PROCÈS VERBAL DU COMMISSAIRE ENQUÊTEUR

MÉMOIRE EN RÉPONSE DU MAÎTRE D'OUVRAGE

Communes concernées par la révision : BRANGES , LOUHANS, SORNAY, VINCELLES

Classement Parcelle AB 0063

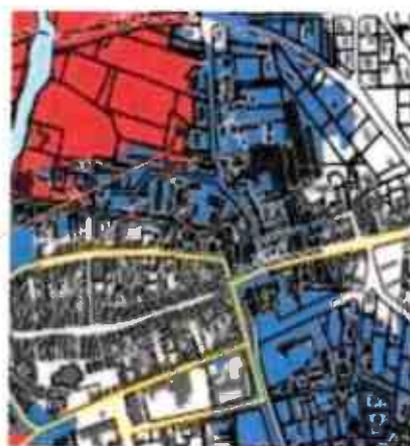
1 – Savoir pourquoi cette parcelle qui était en zone bleue dans le PPRI précédant est passée en zone rouge.

2 – Pouvoir restaurer ce bâtiment qui selon lui n'est pas inondable compte tenu que le plancher est surélevé par 4 marches d'entrée, soit environ 1 m au-dessus du sol.

Le bâtiment n'a pas été intégré à la zone urbanisée de Louhans lors du croisement informatique des cartes d'aléa et des enjeux. L'examen détaillé de l'ensemble des éléments révèle que le bâtiment sera inclus dans la zone urbanisée au niveau de la carte des enjeux ce qui l'inclura pour partie à la zone bleue de la carte réglementaire du PPRI. Le zonage sera modifié en conséquence. De plus, le PPRI classe les terrains suivant leur altimétrie et non suivant la hauteur du plancher des bâtiments. Néanmoins, le fait d'avoir rehaussé son plancher permet à M. Darphin de réduire la vulnérabilité de son habitation. Pour rappel, le règlement de la zone rouge et de la zone bleue permet la réalisation de travaux sur les bâtiments existants, néanmoins en zone rouge, il interdit le changement de destination du bâtiment.

Classement Parcelle AB 0430

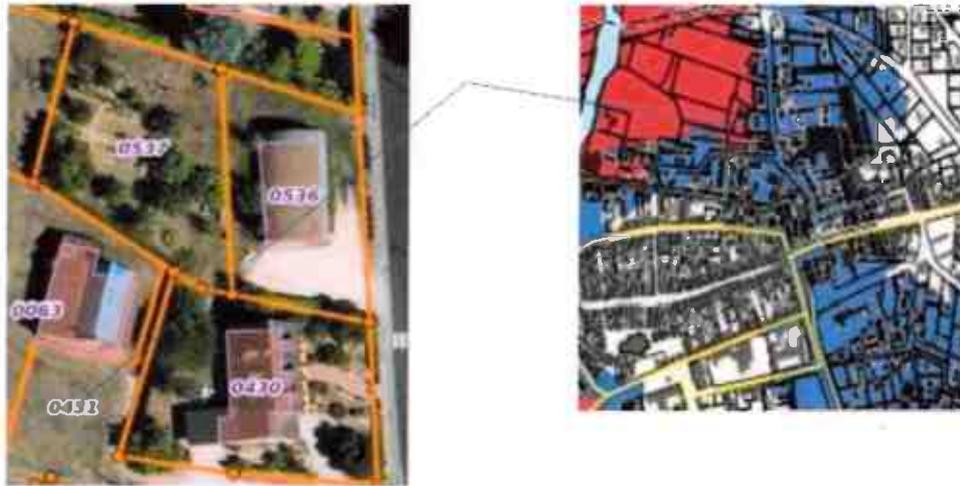
Mr Darphin constate que cette parcelle, majoritairement classée en zone bleue comporte une toute petite partie en rouge (angle inférieure gauche) = Il souhaite que la totalité de la parcelle soit en zone bleue

La délimitation de la zone rouge et bleue est défini par le croisement de l'aléa de référence avec les enjeux. La détermination de l'aléa de référence et de la cote de référence sont issues de l'étude hydraulique réalisée par Ingerop en 2021. La nouvelle cote de référence est donc fixée à 180,25 mNGF.

Le découpage de la zone bleue/rouge est donc faite en fonction de l'aléa et non pas en fonction de la parcelle. Le zonage restera à l'identique.

Classement Parcelle AB 0431

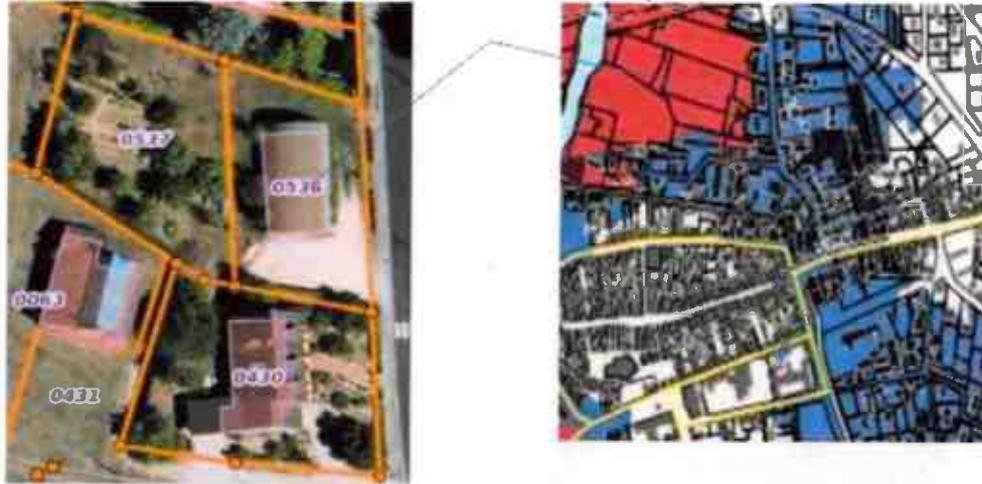
1- Savoir pourquoi cette parcelle qui était en zone bleue dans le PPRI précédant est passée en zone rouge.

Le champ d'expansion des crues de la Selle et de ses affluents sont classées systématiquement en zone peu ou pas urbanisées du PPRI ce qui implique un classement en zone rouge quelle que soit la hauteur d'eau. Cette parcelle agricole correspond à cette définition et sera donc classée en zone rouge dans le PPRI quelle que soit la hauteur d'eau présente sur la parcelle.

Pour information, ce choix est issu de l'application des articles L 211-1 II 2° et L 562-8 du code de l'environnement et de la disposition 8-01 « Préserver les champs d'expansion des crues » du

Commune : SORNAY Classement Parcelle UCI 326/327et NI 0328

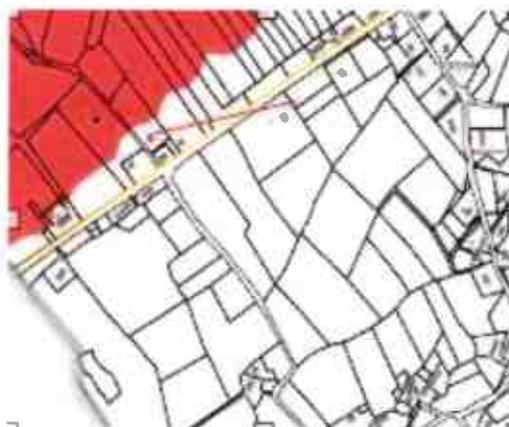
Les 3 parcelles de MR DUVAL sont classées en zone rouge comme c'était déjà le cas dans le PPRI précédant. L'observation de Mr DUVAL concerne sa maison qui est à cheval sur les parcelles 326 et 328.

La maison de MR DUVAL est dotée d'un plancher intérieur surélevé par 4 marche d'accès qui, selon lui, représentent une surélévation de ce plancher d'environ 60 cm.

Mr DUVAL demande si contenu de ce constat, le classement de la maison peut-être revu en conséquence.

Le PPRi classe les terrains suivant leur altimétrie et non suivant la hauteur du plancher des bâtiments. Néanmoins, le fait d'avoir rehaussé son plancher permet à M. Duval de réduire la vulnérabilité de son habitation. Le classement en zone inondable du PPRi lui permet également d'être éligible au fonds de prévention des risques inondation (FPRNM) avec des taux de subventions pouvant aller jusqu'à 80 % pour les travaux.

Classement Parcelle A 0489

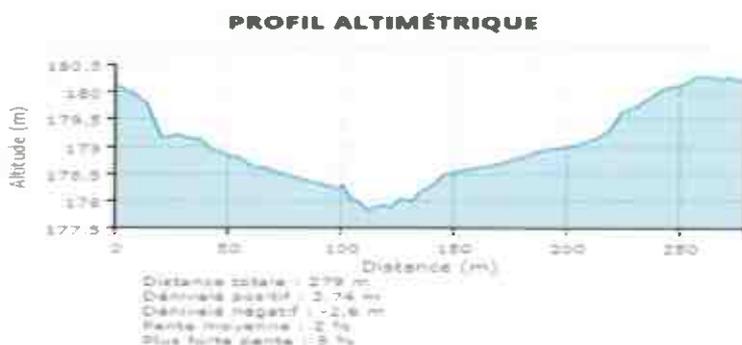
Cependant, Mr Meunier estime que la partie rouge de cette parcelle située au nord de la maison est encore trop importante au motif qu'il n'y a jamais eu d'eau sur cette parcelle lors des crues précédentes les plus fortes.

Il demande à ce que le MO revérifie une nouvelle fois le classement en rouge du haut de sa parcelle A 0489

Après vérification, au regard de son exposition au risque d'inondation, (altimétrie du terrain, carte des enjeux et hauteur de l'aléa) le classement réglementaire du terrain tel que présenté dans le dossier d'enquête publique est correct. Le zonage ne sera pas modifié.

Photo de la maison de Mr ROY faisant apparaître le dénivelé du plancher habitable par rapport au terrain

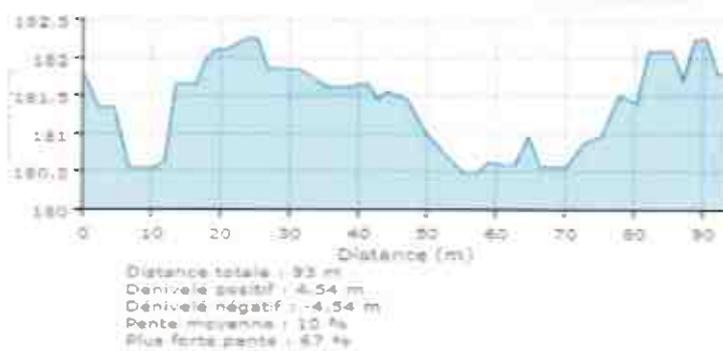
Dans la version « révision », la parcelle est partiellement classée en bleue et coupe la maison de Mr ROY en diagonale.

Mr ROY demande une vérification des calculs concernant sa parcelle et souhaiterait que sa maison **dotée d'un sous sol qui met le plancher de la zone habitée nettement « hors d'eau »** soit classée en zone blanche.

° l'isocote en ce lieu était dans le PPRI précédant à 181,5 .Elle est dans le projet de révision à 181 donc plus faible

°Le profil altimétrique de la propriété de Mr ROY qui est **majoritairement au-dessus de la cote de 181**

° Le plancher de sa maison qui est hors d'eau en raison de la construction sur un sous-sol

La maison se situe en zone urbanisée de la carte des enjeux et en partie en zone d'aléa modéré. Après analyse détaillée des données LIDAR, le terrain de M. Roy est au-dessus de la cote de 181 m NGF et est donc situé hors aléa. Ce terrain sera donc classé en zone blanche. Cette modification sera prise en compte sur la carte définitive.

Relevé topographique de la parcelle 64 effectué par un géomètre au moment de la donation par Mr CALARD à sa fille

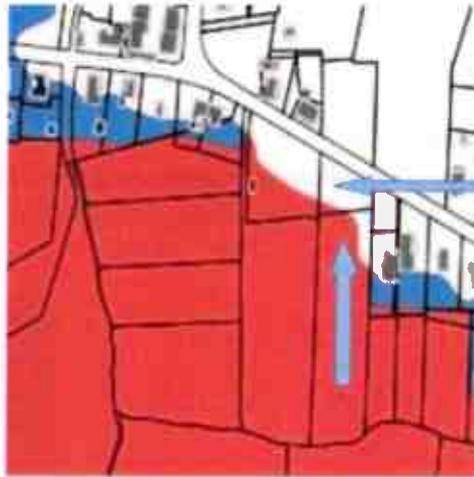
Mr CALARD estime que les 2 maisons de ses enfants pourraient être construites sur la seule parcelle 64 si sa classification était entièrement en zone blanche. Il demande au MO de faire un zoom sur cette parcelle dans la zone concernée afin de vérifier que le classement en zone blanche est possible

Dans le PPRI actuel, les parcelles n°64 et 65 sont classées entièrement en rouge et non pas en blanc comme indiqué par M. Calard.

Dans le futur PPRI, la parcelle n°64 est majoritairement classé en blanc avec uniquement 84 m² de la surface en bas à gauche qui est classée en rouge ce qui représente environ 7 % de la parcelle totale.

Sur le relevé topographique réalisé par M. Calard en 2017, les cotes situées sous la cote de référence soit 179,25 mNGF seraient classées en zone inondable ce qui serait encore plus défavorable que le classement proposé par le futur PPRI.
